新竹縣政府工程查核代表照片表

拍攝日期：111.05.18

工程名稱：鳳岡國中擴建中央廚房工程案

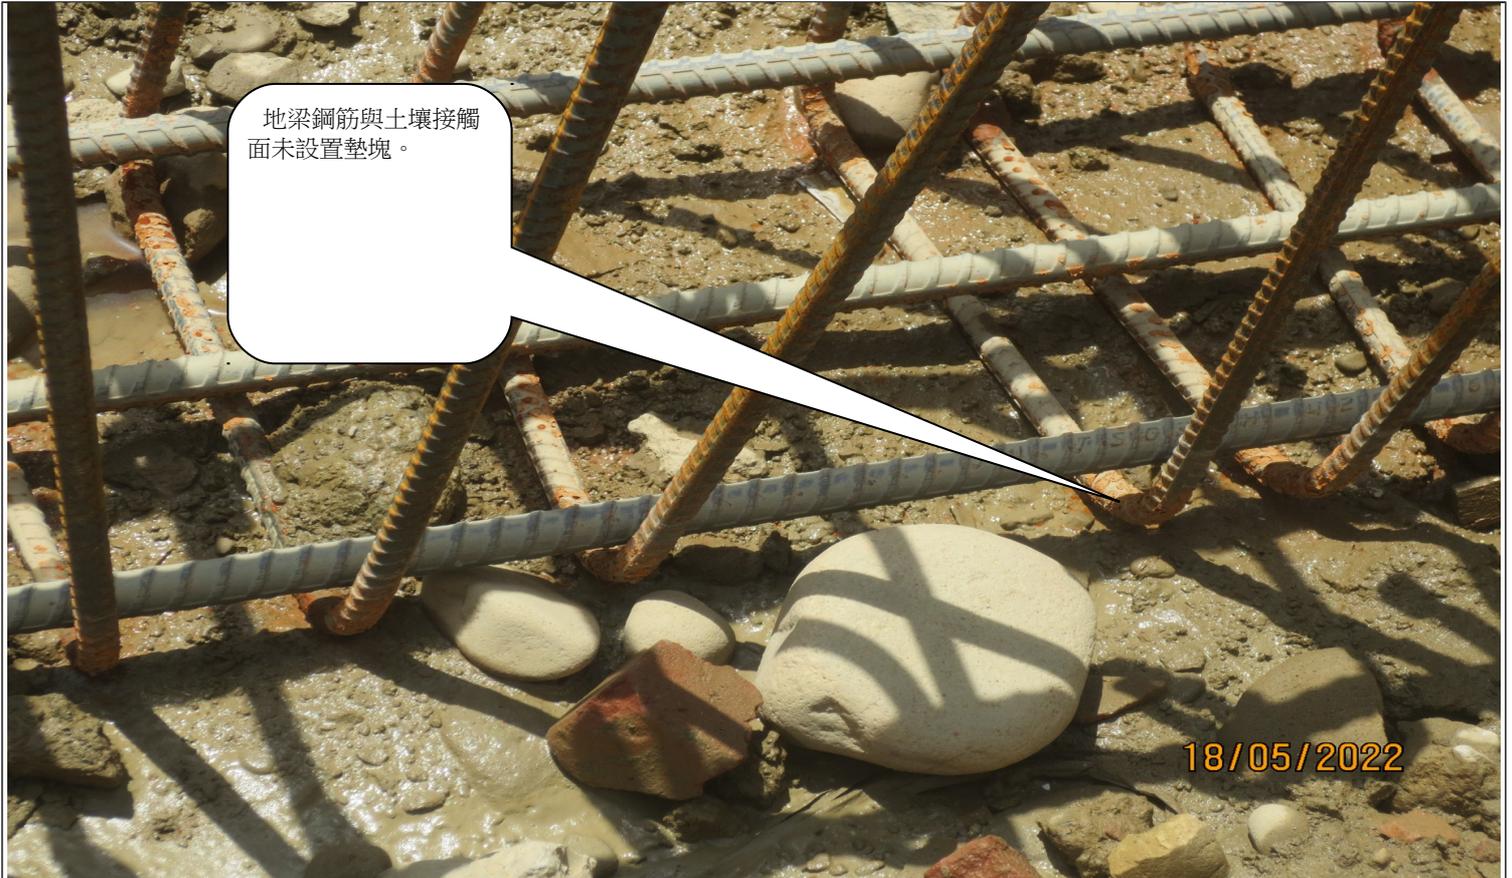
地梁鋼筋與土壤接觸面未設置墊塊。

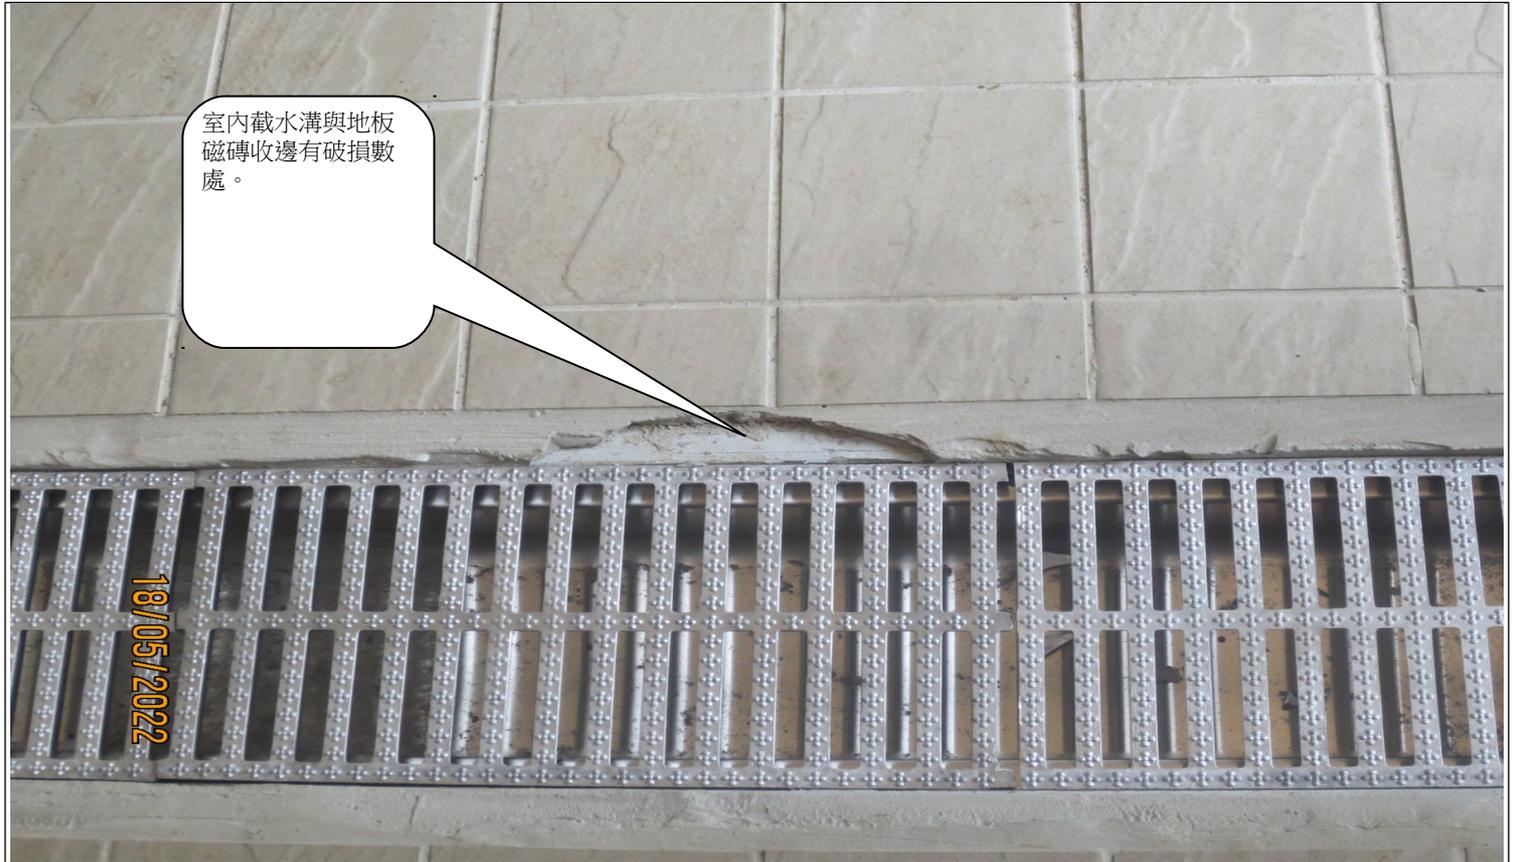
室外設備有幾處產生金屬鏽蝕現象。
